Estudio de Impacto Ambiental Cat. II
Proyecto “Siembra y manejo de cultivo de frutales (mango, limones, aguacate y otros)”
Ref.: DEIA-DEEIA-AC-(0125)-(2809)-2020

A continuación se hace entrega de las respuestas a las preguntas aclaratorias solicitadas según nota en referencia al proyecto “Siembra y manejo de cultivo de frutales (mango, limones, aguacate y otros)” a desarrollarse en el Distrito de Pesé. Provincia de Herrera:

Alcantarilla Quebrada

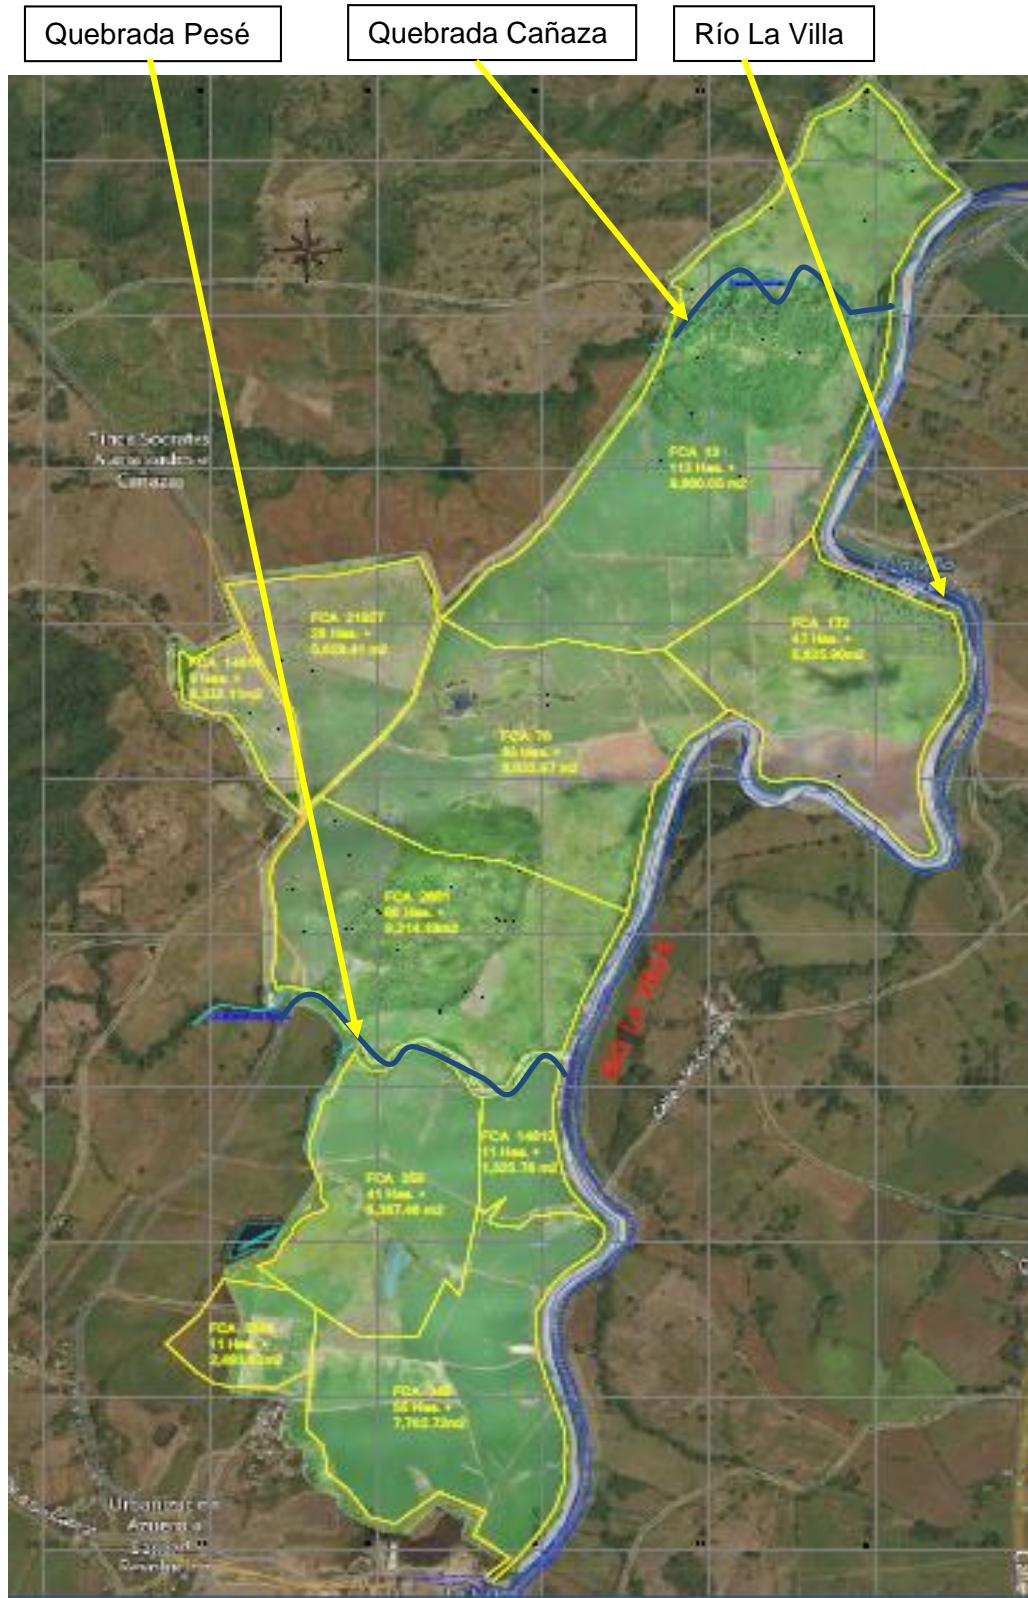
c. Presentar fotos de campo de los sitios de construcción sobre la quebrada Pesé y Cañaza.
Foto de campo de los canales naturales mencionados en el EIA.

Ubicación del área del proyecto, Planta Potabilizadora de Chitré y Potabilizadora de Los Santos

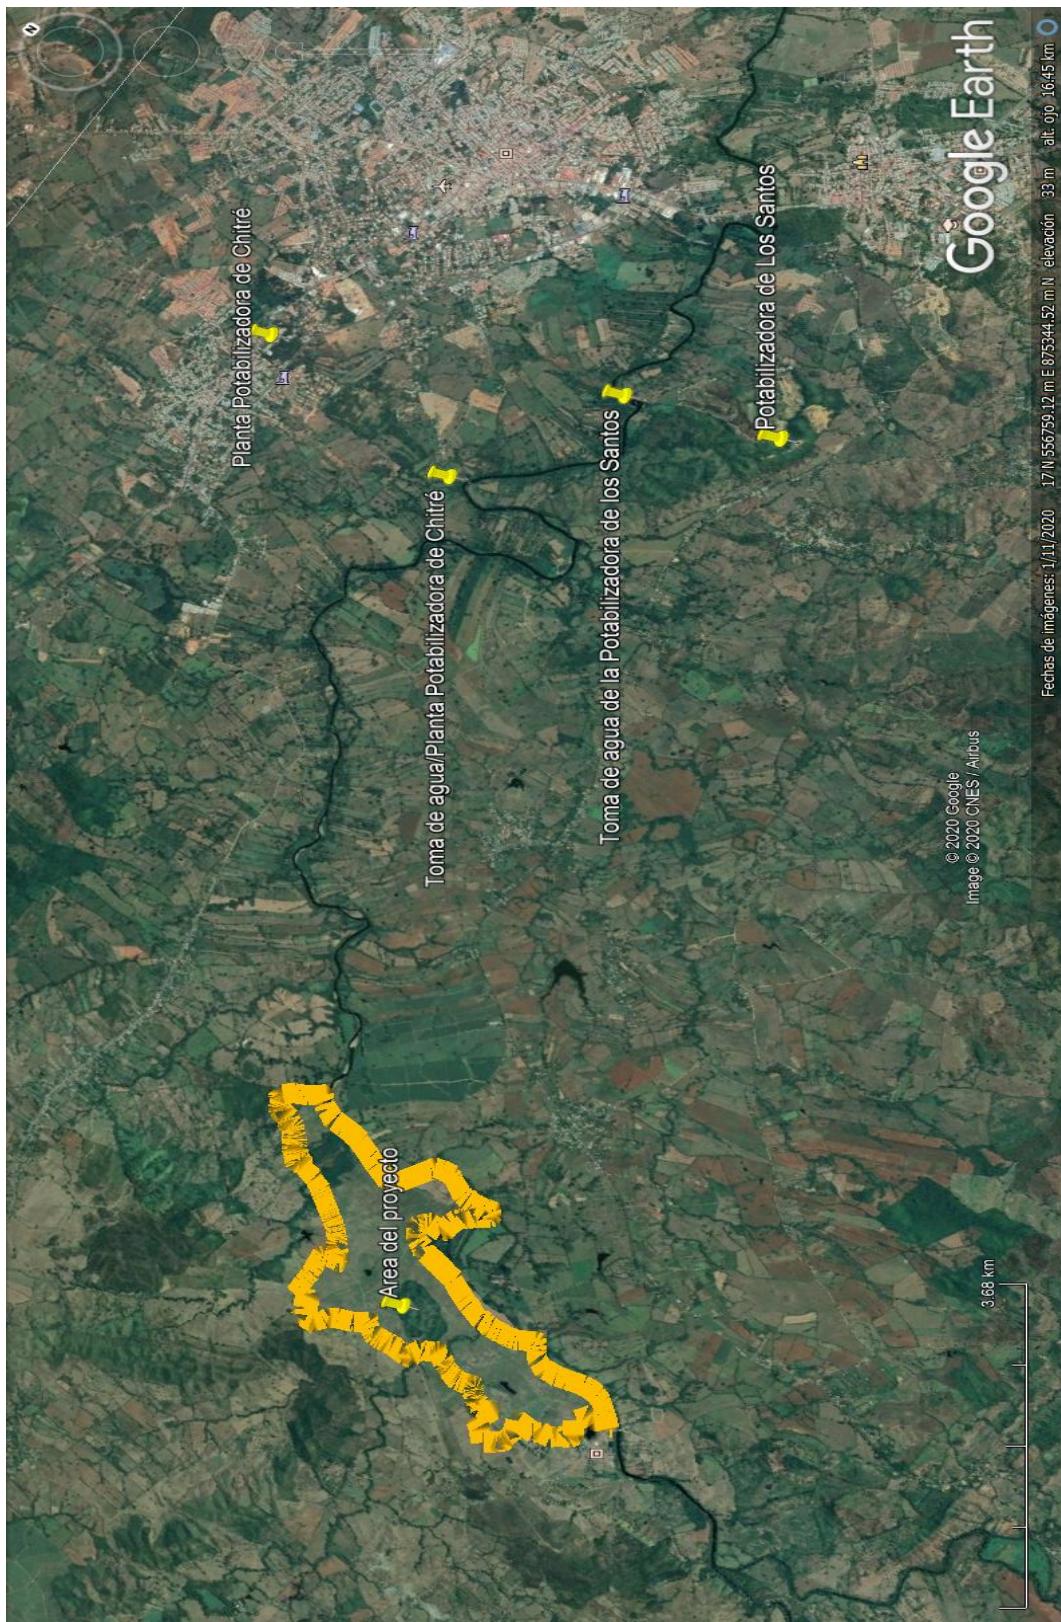
- d. Presentar un mapa donde se evidencie todas las concesiones de agua o demandas del caudal aguas arriba y aguas debajo de la toma de agua del proyecto, más importantes y de mayor demanda (potabilizadora Chitré y Los Santos, entre otros).

En el Estudio Hidrológico (Anexo 4) se adjunta mapa con los usuarios de la cuenca 128.

Puntos de muestreos de suelo

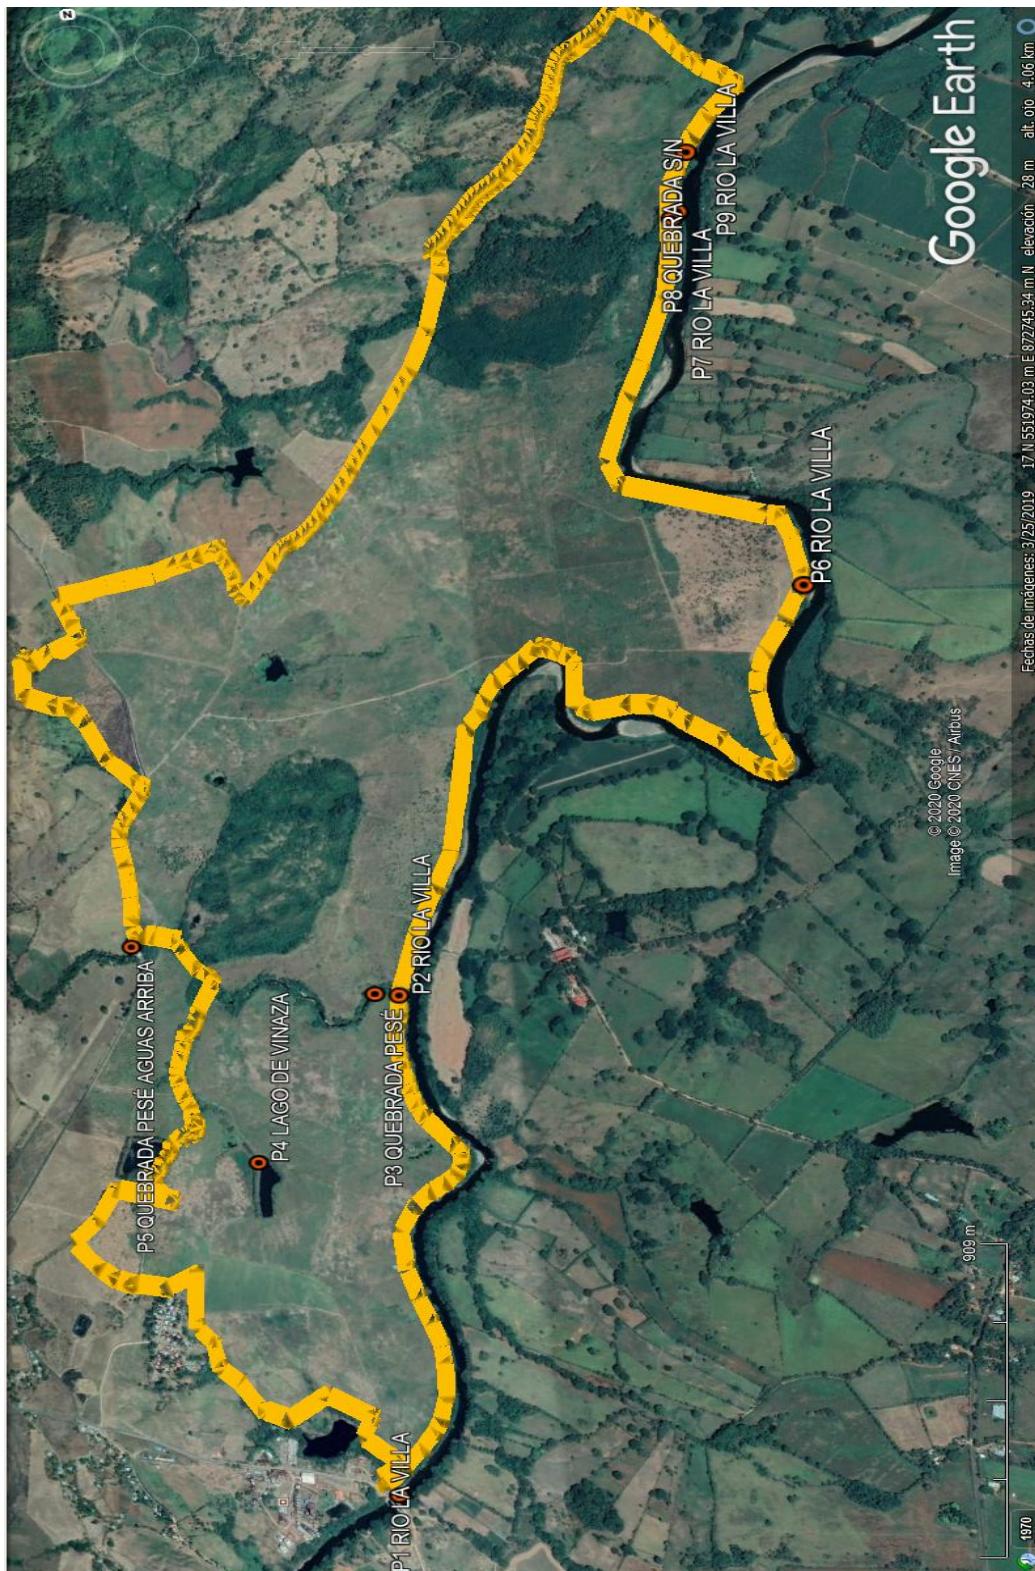
- a. Presentar un croquis del polígono del proyecto a desarrollar, incorporando las coordenadas de las 8 muestras de suelo tomadas en campo. De quedar fuera dichas coordenadas deberá presentar nuevamente los muestreos de suelo.

En relación a lo anterior y tal como se aclara en la pregunta anterior, los laboratorios fueron levantados a solicitud de SLI, empresa aliada a Campo Las Cabras, en el 2019, como parte de una investigación previa durante el proceso de adquisición de los terrenos. Sin embargo, se utilizaron los nombres anteriormente señalados debido a que se tenía como referencia estos sitios. Igualmente, algunas de las fincas que desean ser utilizadas son de propiedad de Campos de Pesé (ver autorización adjunta en el Estudio de Impacto Ambiental) las cuales están en proceso de traspaso a Campo Las Cabras.

Se adjuntó croquis en el Estudio de Impacto Ambiental con puntos y coordenadas (UTM

WGS84) de cada una de las muestras tomadas. Ver croquis abajo de la propiedad con los puntos de muestreo.
